泊発電所3号炉 DB基準適合性 比較表 r.4.0

第8条 火災による損傷の防止 (別添1 資料7 添付資料10 火災区域又は火災区画の影響軽減方法を明示した図面)

第8条 火災による損傷の防止（別添1 資料8 本文 原子炉格納容器内の火災防護について）

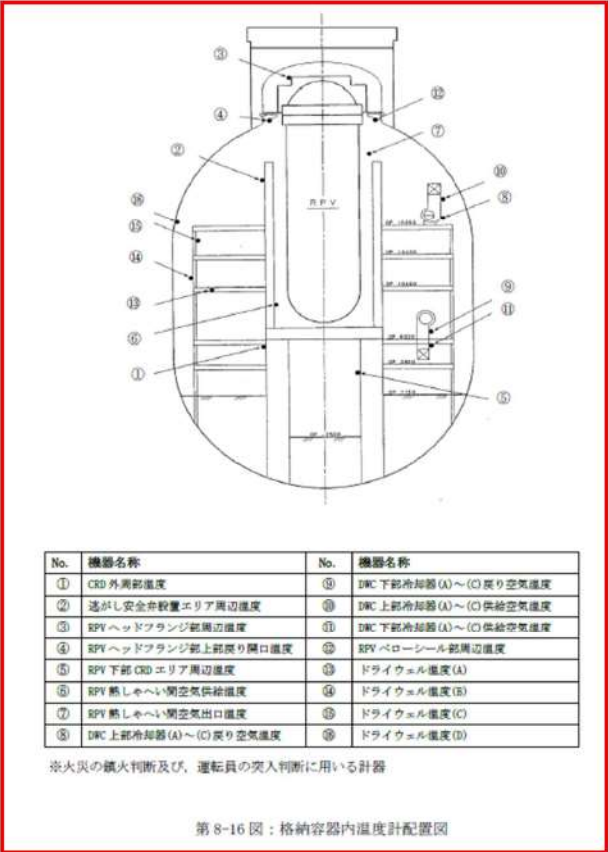
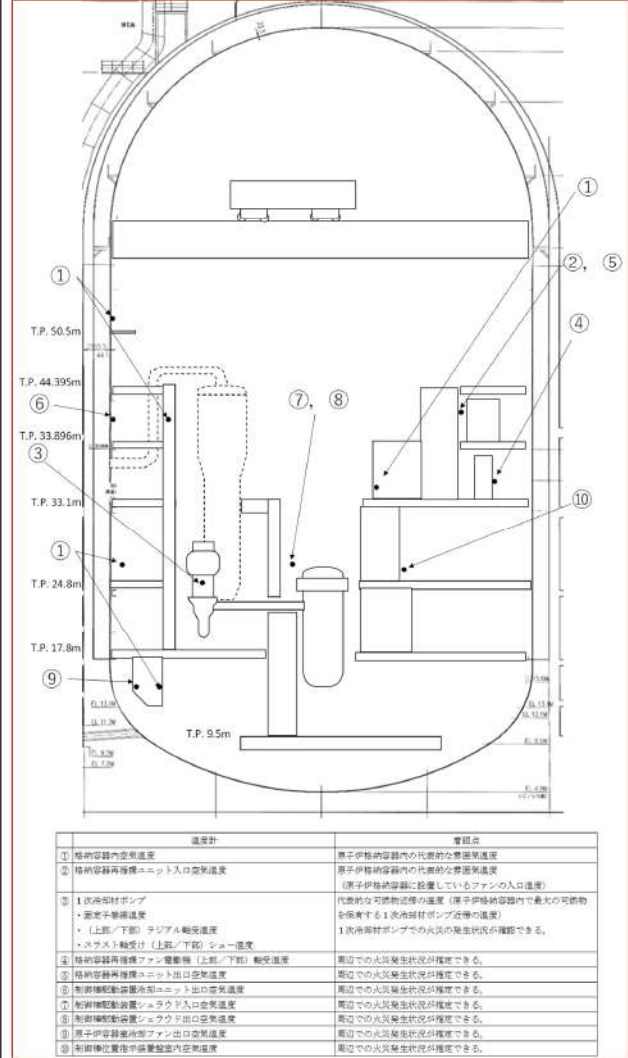
大飯発電所3/4号炉	女川原子力発電所2号炉	泊発電所3号炉	相違理由
<p>大飯発電所3/4号炉</p>  <p>図2 格納容器内火災の消火手段 判断フロー</p>	<p>女川原子力発電所2号炉</p>  <p>第8-14図：原子炉格納容器内での火災発生に対する対応フロー（起動中；制御棒引き抜き～室素封入開始まで、停止過程）</p>	<p>泊発電所3号炉</p>  <p>第8-7図：原子炉格納容器内火災の消火手段判断フロー</p>	<p>相違理由</p> <p>【女川】  <b>■設備の相違</b>                  泊は原子炉格納容器スプレイによる消火も期待しているため、当該設備を使用するフローを記載している。                  （大飯と同様）</p> <p>【大飯】  <b>■記載方針の相違</b>                  記載の充実化                  （女川審査実績に合わせた）</p>

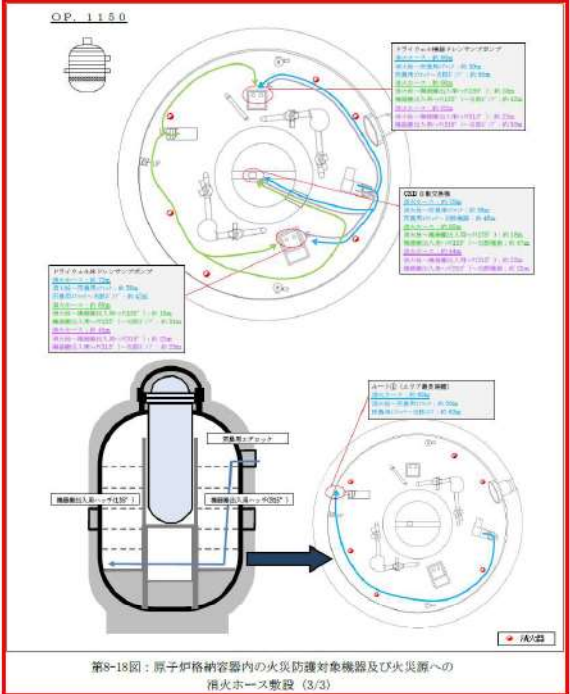
大飯発電所3/4号炉	女川原子力発電所2号炉	泊発電所3号炉	相違理由
	 <p>第8-18図：原子炉格納容器内の火災防護対象機器及び火災源への 消火ホース敷設 (2/3)</p>	<div style="border: 2px solid black; width: 100%; height: 100%;"></div> <p>第8-10図：原子炉格納容器内の火災防護対象機器及び消火器・消 火栓配置図 (2/4)</p> <p>□ 枠囲みの内容は機密情報に属しますので公開できません。</p>	<p>【女川】</p> <p>■設備の相違</p> <p>泊は原子炉格納容器内に消防法に基づいた消火栓を設置していることを記載しており、記載が相違している。</p>

第8条 火災による損傷の防止（別添1 資料8 添付資料1 原子炉格納容器内のケーブルトレイへの鉄製の蓋を設置する範囲について）

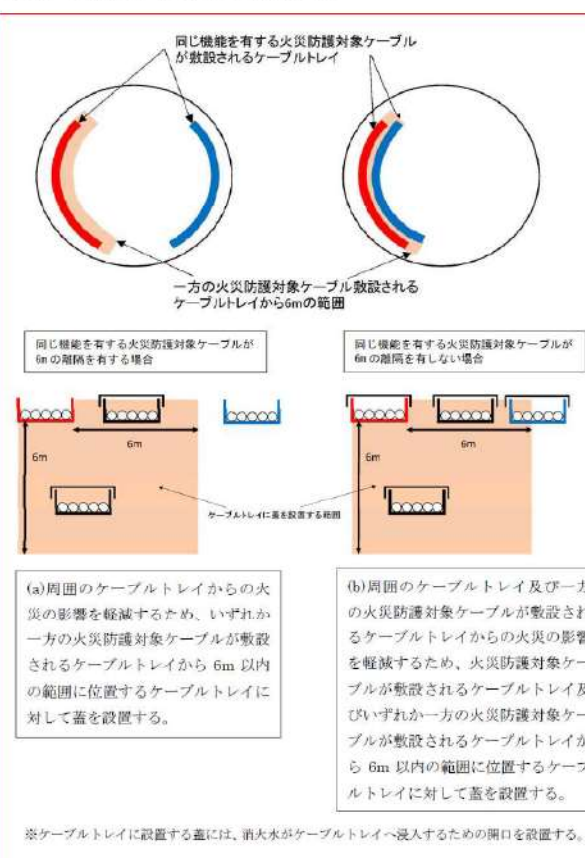
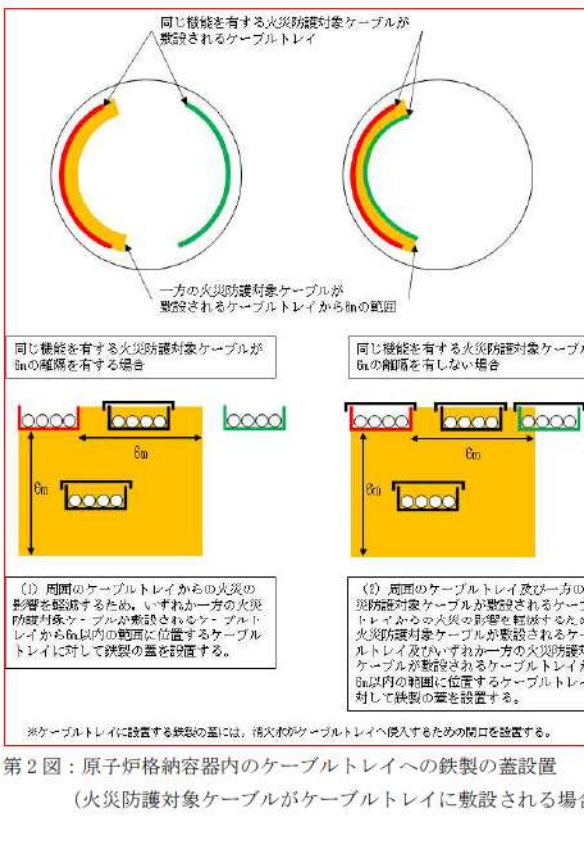
大飯発電所3/4号炉	女川原子力発電所2号炉	泊発電所3号炉	相違理由
<p>(美浜 別添資料-1 本文 p.52 抜粋)</p> <p>(a) 同一機能を有する火災防護対象ケーブルが敷設されるケーブルトレイ同士が6m以上の離隔を有する場合は、いずれか一方の系列の火災防護対象ケーブルが敷設されるケーブルトレイから6m以内の範囲に位置するケーブルトレイに対して、蓋を設置する設計とする。</p> <p>(b) 同一機能を有する火災防護対象ケーブルが敷設されるケーブルトレイ同士が6mの離隔を有しない場合は、同一機能を有する火災防護対象ケーブルが敷設される両方のケーブルトレイ及びいずれか一方の系列の火災防護対象ケーブルが敷設されるケーブルトレイから周囲6m以内の範囲に位置するケーブルトレイに対して、蓋を設置する設計とする。</p>		<p>(1) 同一機能を有する火災防護対象ケーブルが敷設されるケーブルトレイ同士が6m以上の離隔を有する場合は、いずれか一方の系統の火災防護対象ケーブルが敷設されるケーブルトレイから6m以内の範囲に位置するケーブルトレイに対して、蓋を設置する設計とする。</p> <p>(2) 同一機能を有する火災防護対象ケーブルが敷設されるケーブルトレイ同士が6mの離隔を有しない場合は、同一機能を有する火災防護対象ケーブルが敷設される両方のケーブルトレイ及びいずれか一方の系統の火災防護対象ケーブルが敷設されるケーブルトレイから周囲6m以内の範囲に位置するケーブルトレイに対して、蓋を設置する設計とする。                      (第2図)</p>	<p>【女川】</p> <p>■設計の相違                      泊は原子炉格納容器内の火災防護対象ケーブルの影響軽減対策として、火災防護対象ケーブルが敷設されるケーブルトレイ及び電線管近傍のケーブルトレイに対して、鉄製の蓋を設置する設計としているため記載が異なっている。                      (美浜と同様)</p> <p>【伊方】</p> <p>■記載方針の相違                      伊方には転記した記載がなく、泊の資料に美浜と同様の内容を記載し、記載の充実化をしている。</p> <p>【美浜】</p> <p>■記載表現の相違</p>

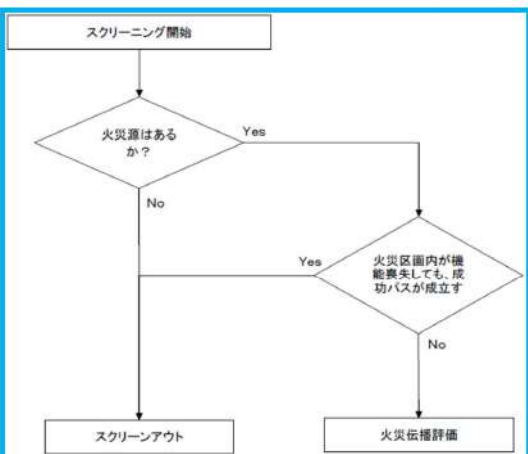
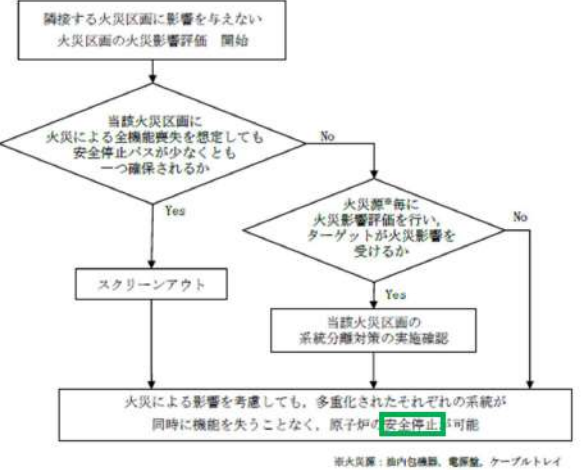
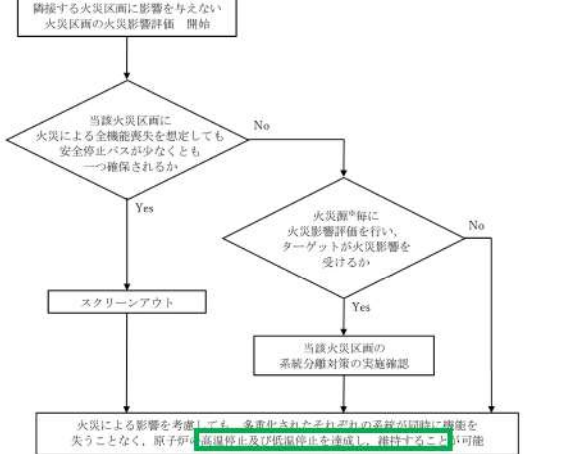
<p>5.2</p>  <p>図3：火災防護対象機器を設置している火災区画のスクリーニング</p>	 <p>※火災源：油内包機、電解槽、ケーブルトレイ</p> <p>第10-3図：隣接火災区画に影響を与えない火災区画の火災影響評価手順の概要フロー</p>	 <p>※火災源：油内包機、電解槽、ケーブルトレイ</p> <p>第10-3図：隣接火災区画に影響を与えない火災区画の火災影響評価手順の概要フロー</p>	<p>【大飯】                      ■記載方針の相違                      (女川実績の反映)</p> <p>【女川】                      ■記載表現の相違</p>
